土 研 資 料 第1978号

山田川流路工水理模型実験報告書

建 設 省 土 木 研 究 所

本報告書は、昭和57年度に建設省土木研究所が、建設省近畿地方建設局六甲砂防工事事務所の依頼により、水理模型実験から山田川に計画された流路工の計画諸元についてまとめたものである。

图-10(1) 水位・河床高变化(計画案・計画高水流量)

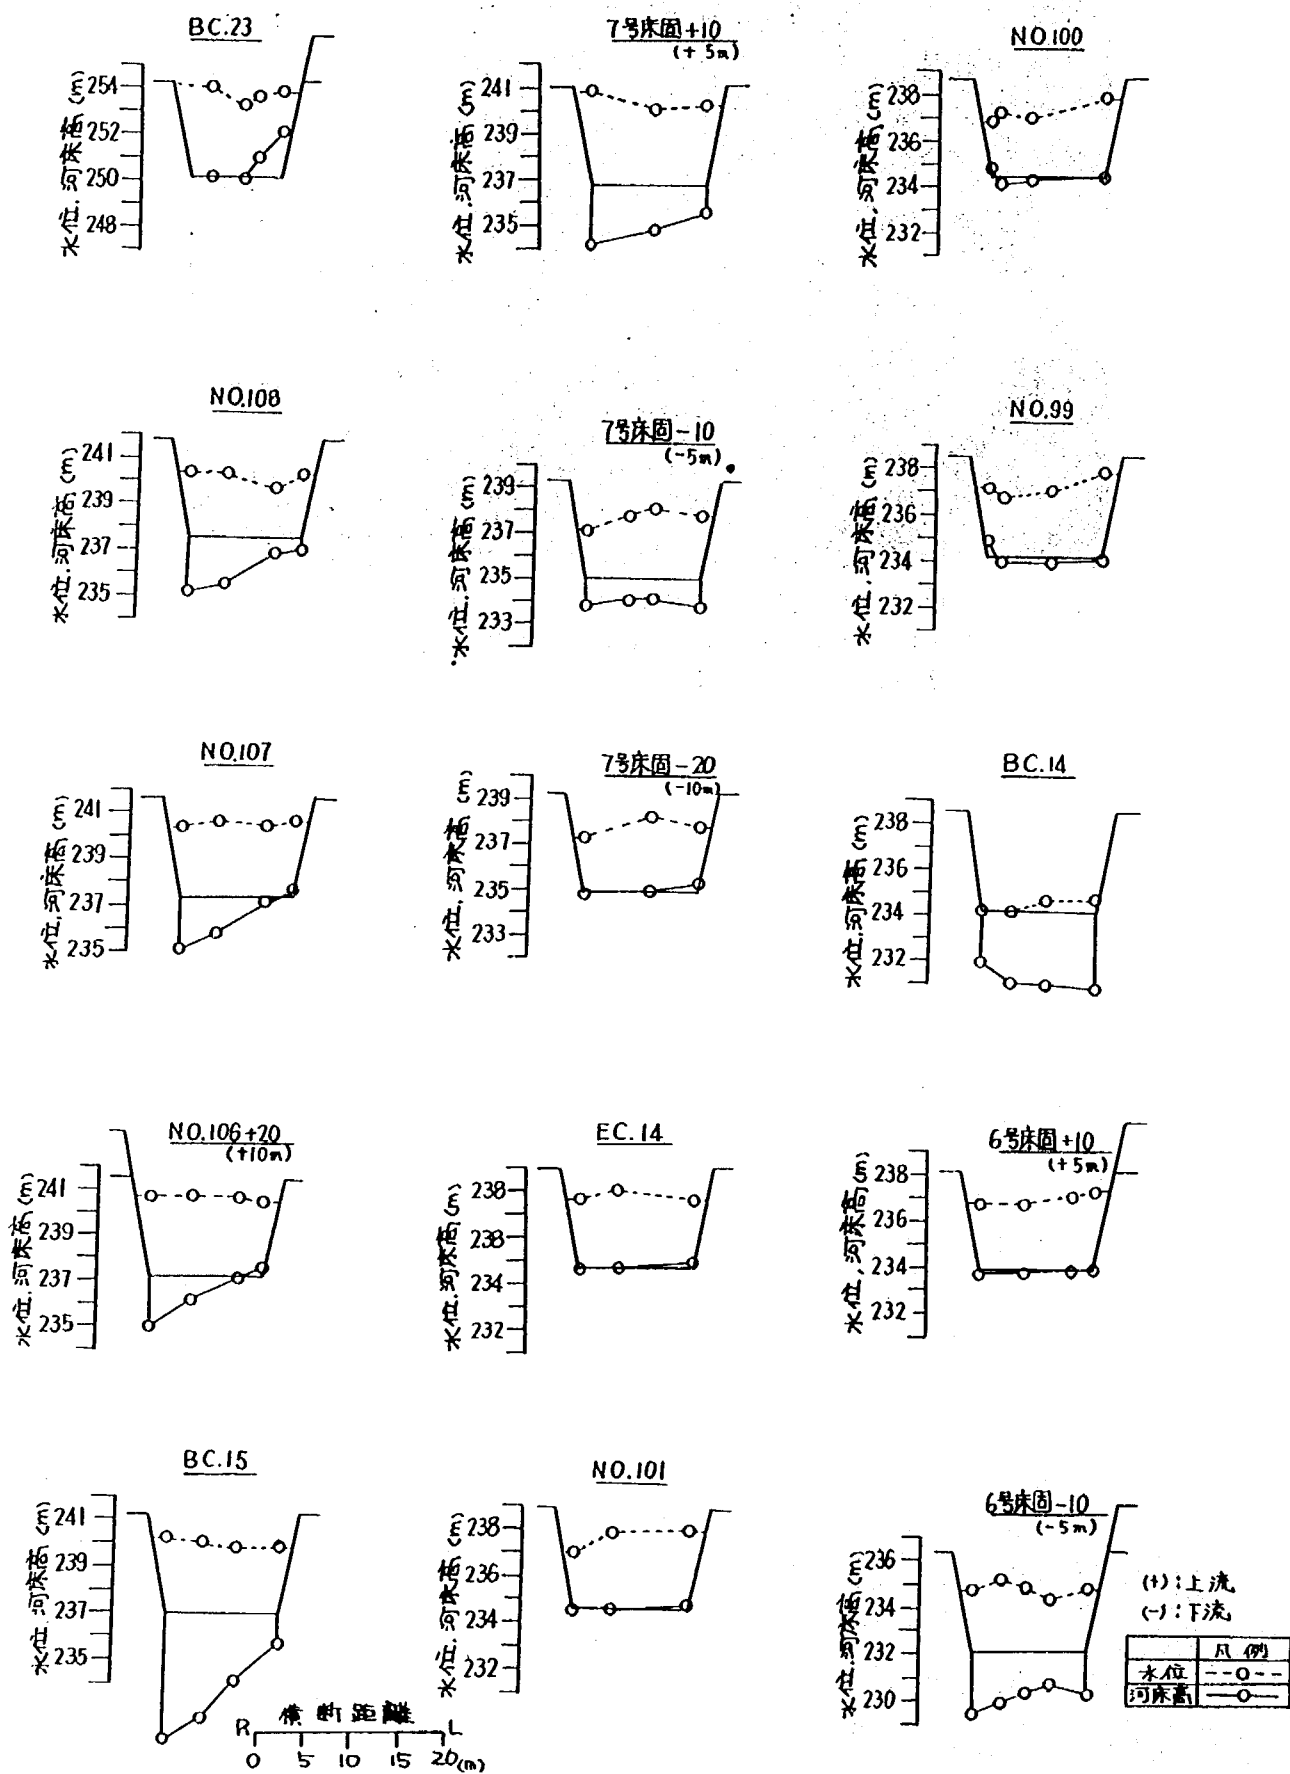
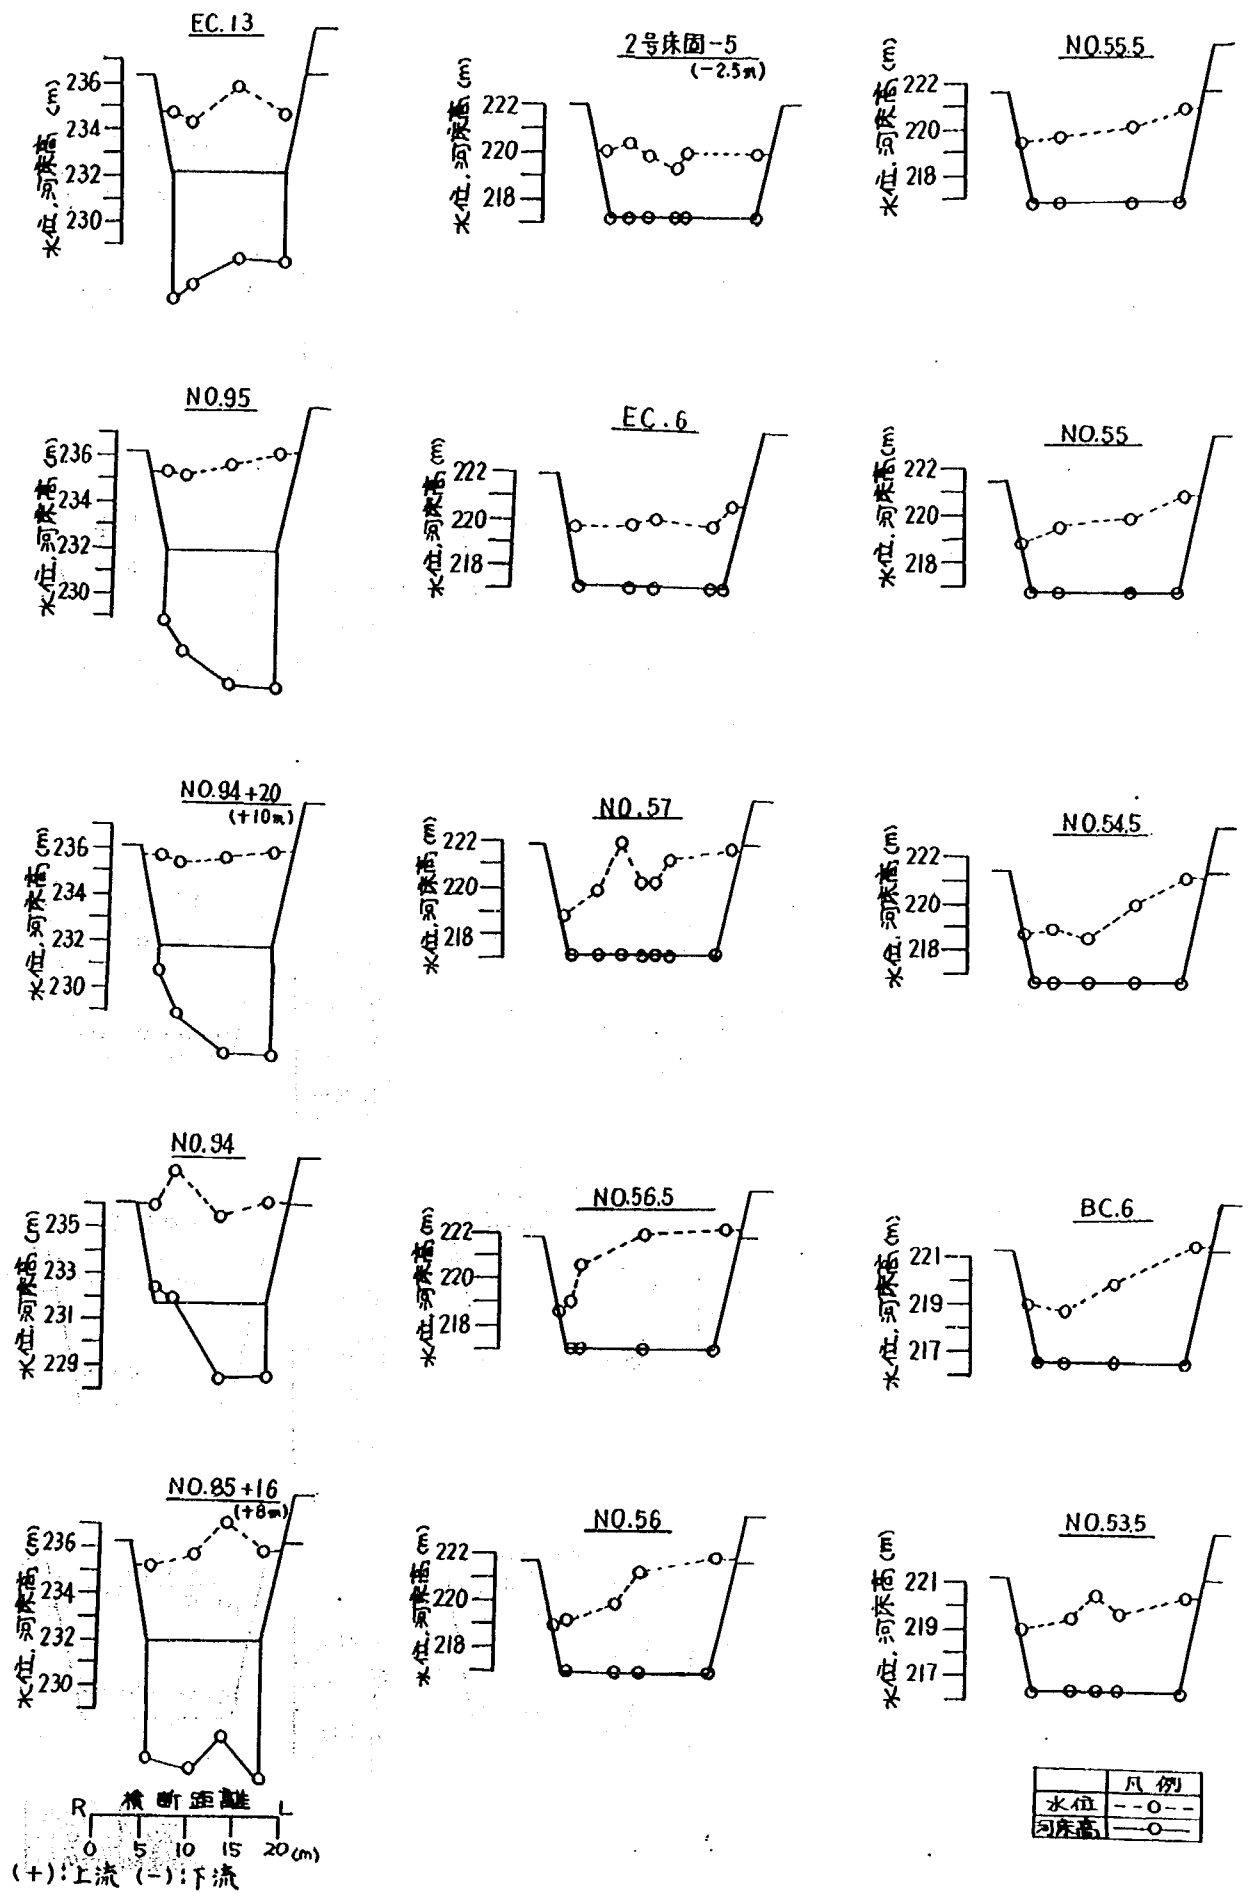
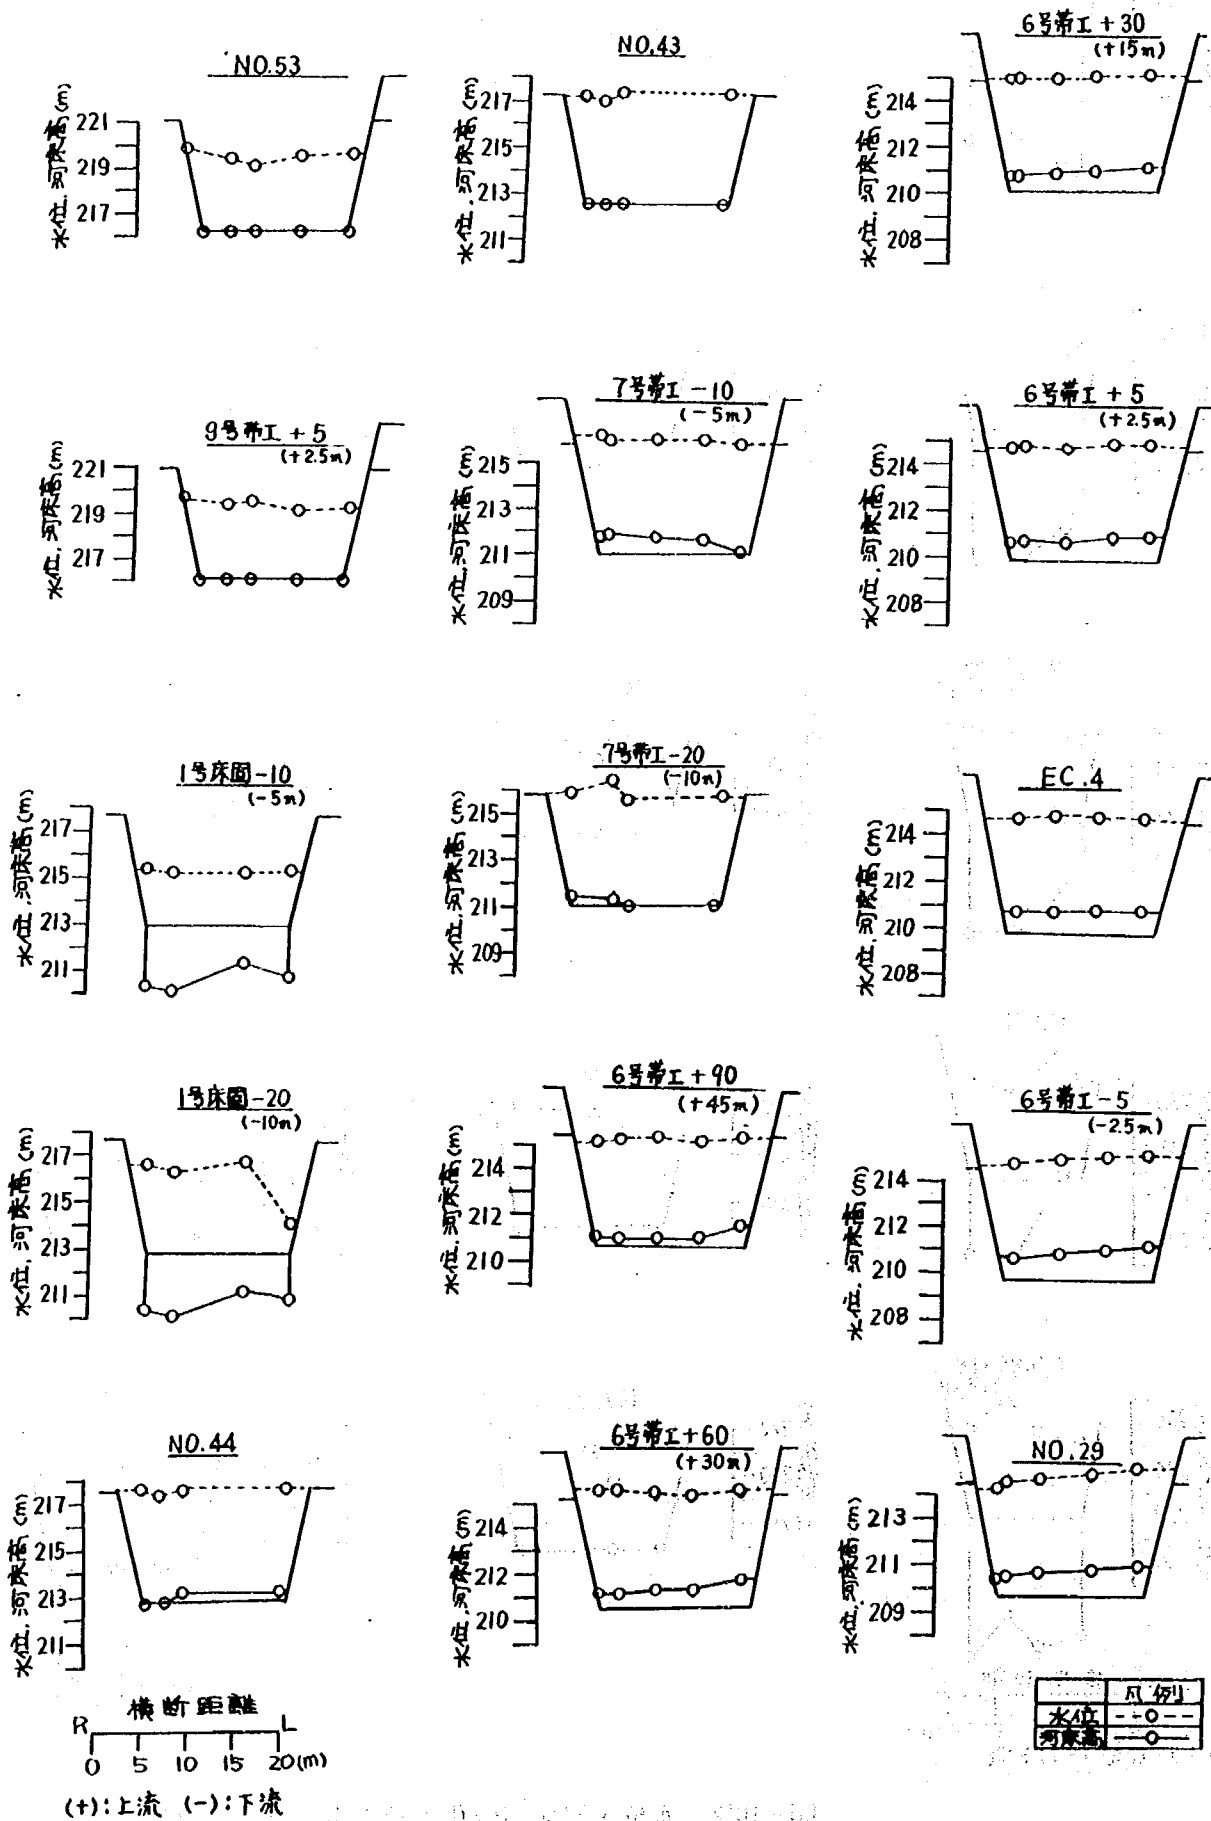
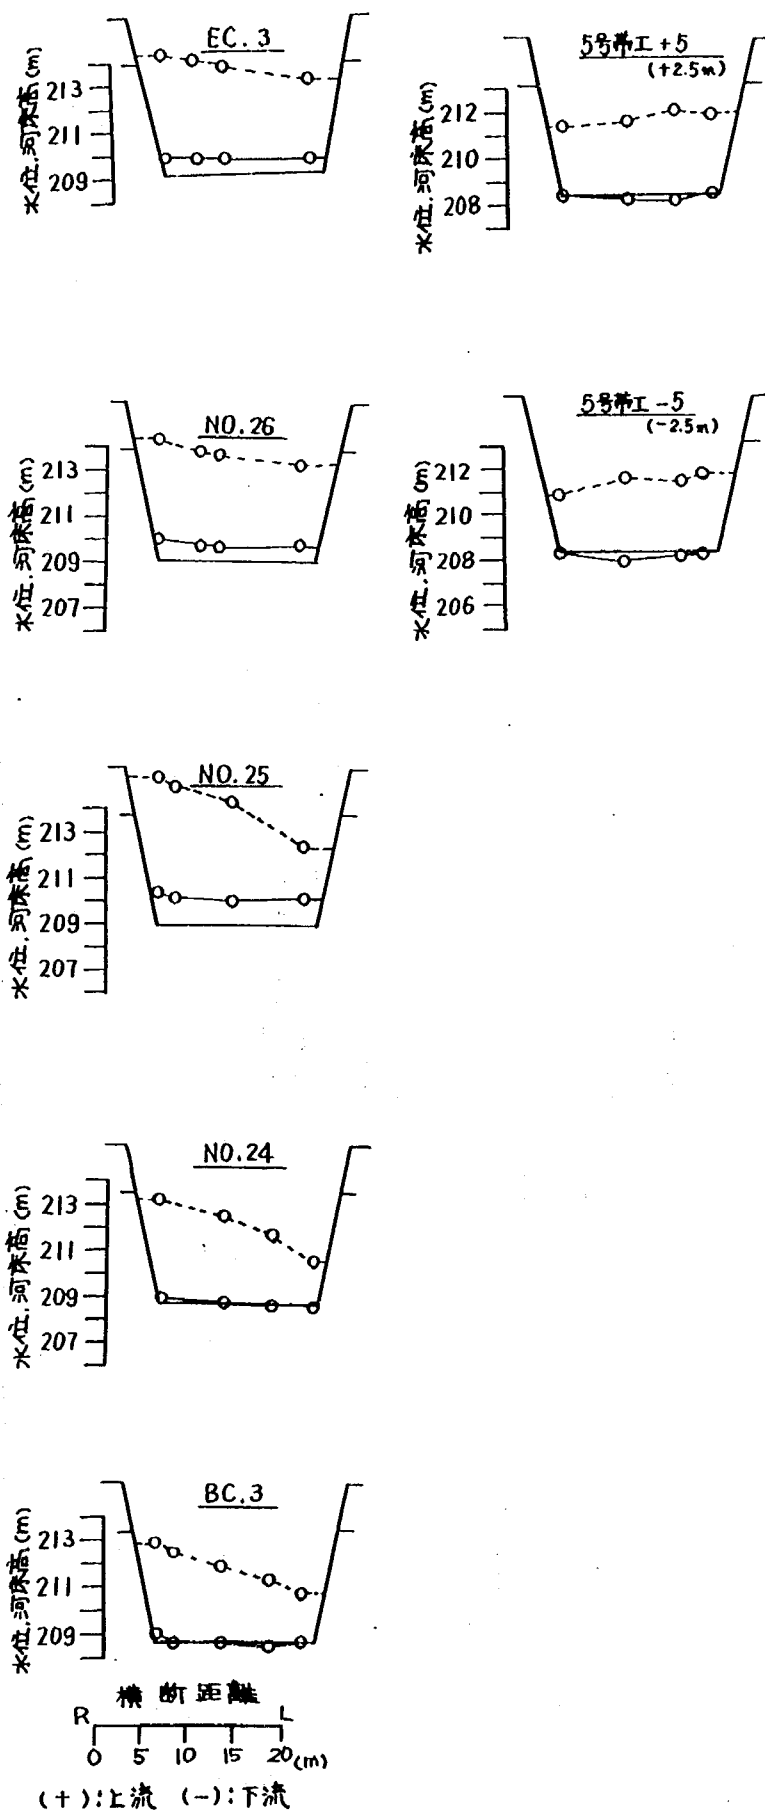
水位及び河床高の変化を図-10に示した。

- ① Na 160 地点の右岸の固定床部から移動床部に变化する地点で、移動床部の洗堀によって生ずる流水の跳水で $0.5 \sim 1 \text{ m}$ の範囲で護岸越水する。同じ原因で Na 97 地点で $1.0 \sim 1.5 \text{ m}$, Na 81 ~ 83 の右岸で 0.5 m 護岸越水する。(写真-3)
- ② Na 15 号帯工の上流面が洗堀され、帯工に当たった流水が跳水して護岸越水する。(写真-4)
- ③ 床固工の側壁の形状の影響で生ずる衝撃波により、12号床固工の下流で、右岸の護岸天端を $1.0 \sim 1.5 \text{ m}$ (写真-5) , Na 120 地点の右岸で $0.3 \sim 0.5 \text{ m}$, 8号床固工の下流の右岸で $0.3 \sim 0.5 \text{ m}$ 越水する。
- ④ 彎曲法線の影響で越水ヶ所は、8号床固工の上流 (IP 17) の右岸で $0.3 \sim 0.5 \text{ m}$, Na 59 地点 (IP 7) の右岸で 0.5 m , Na 28 地点 (IP 4) の左岸で $1.8 \sim 2 \text{ m}$ (写真-6) , Na 25 地点 (IP 3) の右岸で $1.5 \sim 2 \text{ m}$ である。特に IP 3 及び IP 4 の反曲線部は、流水を彎曲部で背き上げる格好となり、彎曲部の両岸で越水するだけでなく、彎曲部上流の直線部の流速を減じる結果となり、水位が上昇し、直線部の Na 37 区間まで両岸で越水する影響を与えている。
